**Modulo per la presentazione delle osservazioni per i piani/programmi/progetti sottoposti a procedimenti di valutazione ambientale di competenza statale**

**ID: 9985** - Progetto di un impianto eolico composto da n. 22 aerogeneratori, ciascuno di potenza pari a 4,5 per complessivi 99 MW con le relative opere ed infrastrutture da realizzarsi nei Comuni di Monreale (PA) Piana degli Albanesi (PA) – Proponente: Società Nuova Energia Sicilia S.r.l.

**Oggetto: Osservazioni relative al progetto della società Nuova Energia Sicilia Srl di un impianto eolico di produzione di energia elettrica costituito da 22 aerogeneratori da 4,5 MW di potenza nominale denominato "Frisella", per una potenza complessiva installata pari a 99 MW, e relative opere connesse, sito nei Comuni di Monreale (PA) e Piana degli Albanesi (PA). Codice Procedura ID 9985**

Allegato 3 – Mappa con identificazione interferenze tra il progetto impianto eolico della Società Nuova Energia Sicilia Srl e il progetto impianto eolico della Società Repower Renewable Spa.

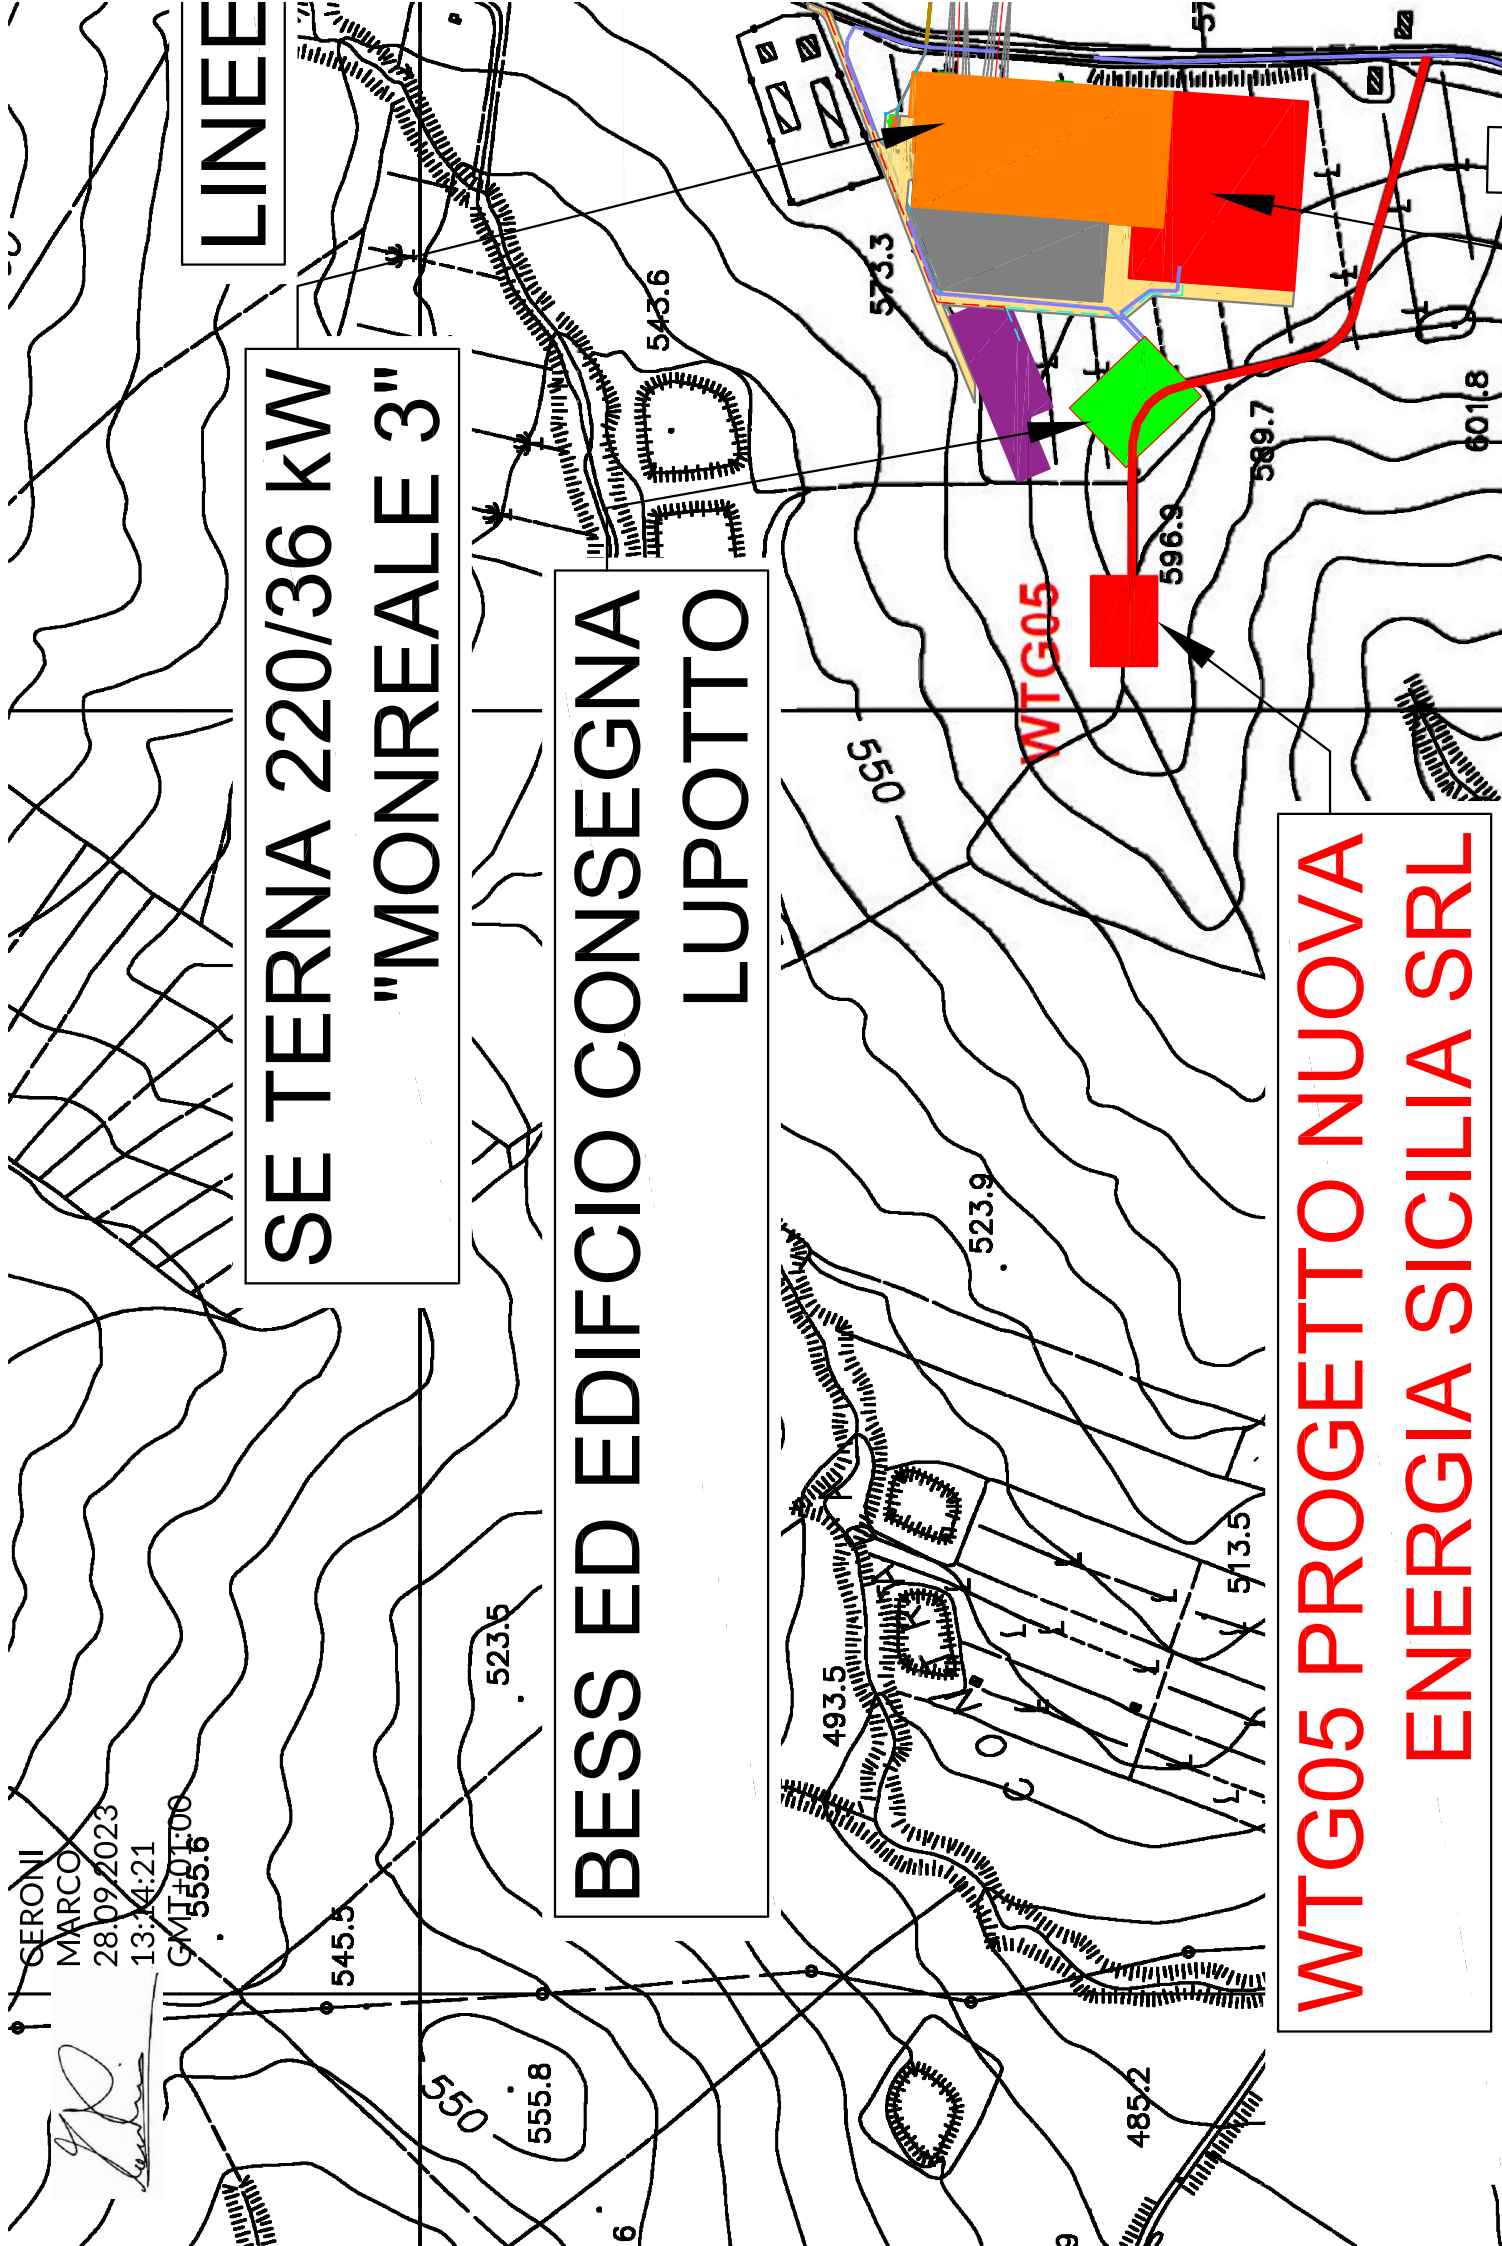
- 1) La strada di accesso all'aerogeneratore WTG05 e il percorso dei cavi interrati attraversa un'area interessata dalla realizzazione dell'area destinata al sistema di accumulo e edificio consegna (Area BESS) dell'impianto eolico della Società Repower Renewable Spa, identificato al NCT del Comune di Monreale al Foglio 128 particella 342;
- 2) L'aerogeneratore WTG05 del progetto presentato dalla Società Nuova Energia Sicilia S.r.l., è ubicato a circa 150 metri di distanza dall'Area BESS del progetto della Società Repower Renewable Spa.

- Modificare il tracciato della strada di accesso e dei cavi interrati dell'aerogeneratore WTG05, per evitare interferenze con l'area destinata al sistema di accumulo e edificio consegna (Area BESS) dell'impianto eolico della Società Repower Renewable Spa;
- Delocalizzare l'aerogeneratore WTG05 dall'Area BESS del progetto Repower, spostandolo verso ovest di circa 60 m, per evitare che, in caso di ribaltamento, possa danneggiare le opere elettriche dell'impianto eolico della Società Repower Renewable Spa;
